テクニカル・メッセージ

新ロングライフクーラント（LLC）設定のお知らせ

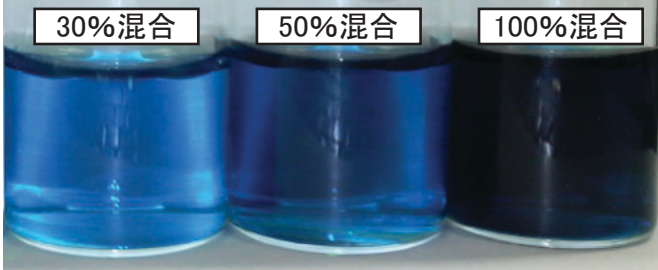
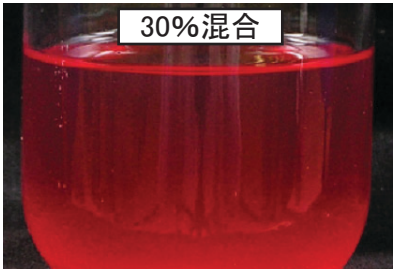
この度、新ロングライフクーラント(LLC)を設定しましたので、お知らせ致します。

新LLCは、環境に配慮し、交換時期を延長していますので、交換 及び 廃液処理が軽減されます。

尚、新旧のLLCを混合して、使用しないようお願い致します。

新	旧
名称	日野純正ロングライフクーラント EX PLUS	日野純正ロングライフクーラント EX SUPER
色相	青色 	桃色

混合率 (%)	新 (EX PLUS)	旧 (EX SUPER)
大中型車	30	3年 または 60万 km	2年 または 40万 km
	50	4年 または 80万 km	3年 または 60万 km
小型車	30	3年 または 30万 km	2年 または 20万 km
	50	4年 または 40万 km	3年 または 30万 km
